令和 5 年●月●日
日本原子力研究開発機構
臨界ホット試験技術部

STACY の燃料調達状況を踏まえたデブリ模擬炉心及び基本炉心に係る
設工認申請書の見直しと受検炉心について

令和 5 年 6 月 28 日の規制庁面談でのコメントを受け、コメント内容を全て満足した上で STACY の使用前事業者検査を終えるための方針を示す。

図別 3-1 模擬体本数と棒状燃料本数の関係

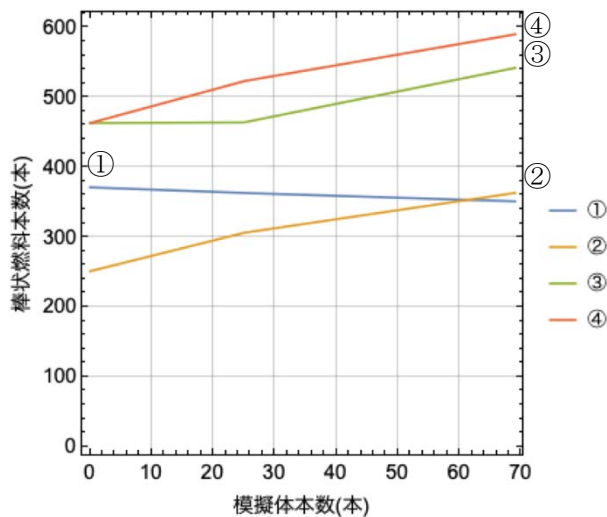
表 1 において中性子実効増倍率が最大となった炉心は、①を除き構造材模擬体本数が最大（69 本）の炉心であった。この結果は、事前解析により得られている、構造材模擬体の本数が増大し、炉心が大きくなるほど安全板の効果が小さくなる（安全板の大きさと挿入位置が固定のため、炉心が大きくなると安全板による中性子吸収範囲が相対的に小さくなるため。）傾向と整合したものである。

ただし、下図に示すように、①の条件（格子間隔 1.50 cm、棒状燃料 400 本以下、コンクリートデブリ構造材模擬体使用）は②～④と傾向が異なり、模擬体本数が増大するほど臨界に要する棒状燃料の本数が減少している。これにより、①の条件においては、中性子吸収と中性子減速に関し、模擬体の本数が増加する効果と、棒状燃料本数が減少する効果が相殺し合うことが考えられる。実際に安全板の効果を計算すると、図別 3-2 に示すように、デブリ構造材模擬体の本数 25 本以下においては安全板の効果は基本炉心（模擬体を用いない炉心）と違いがない（違いは 0.1σ 未満）。したがって、①の条件においては、デブリ構造材模擬体の本数を、0～25 本の間で任意に選択して差し支えない。表 2 においては、典型的な挿入本数として選択した 25 本をそのまま使用している。
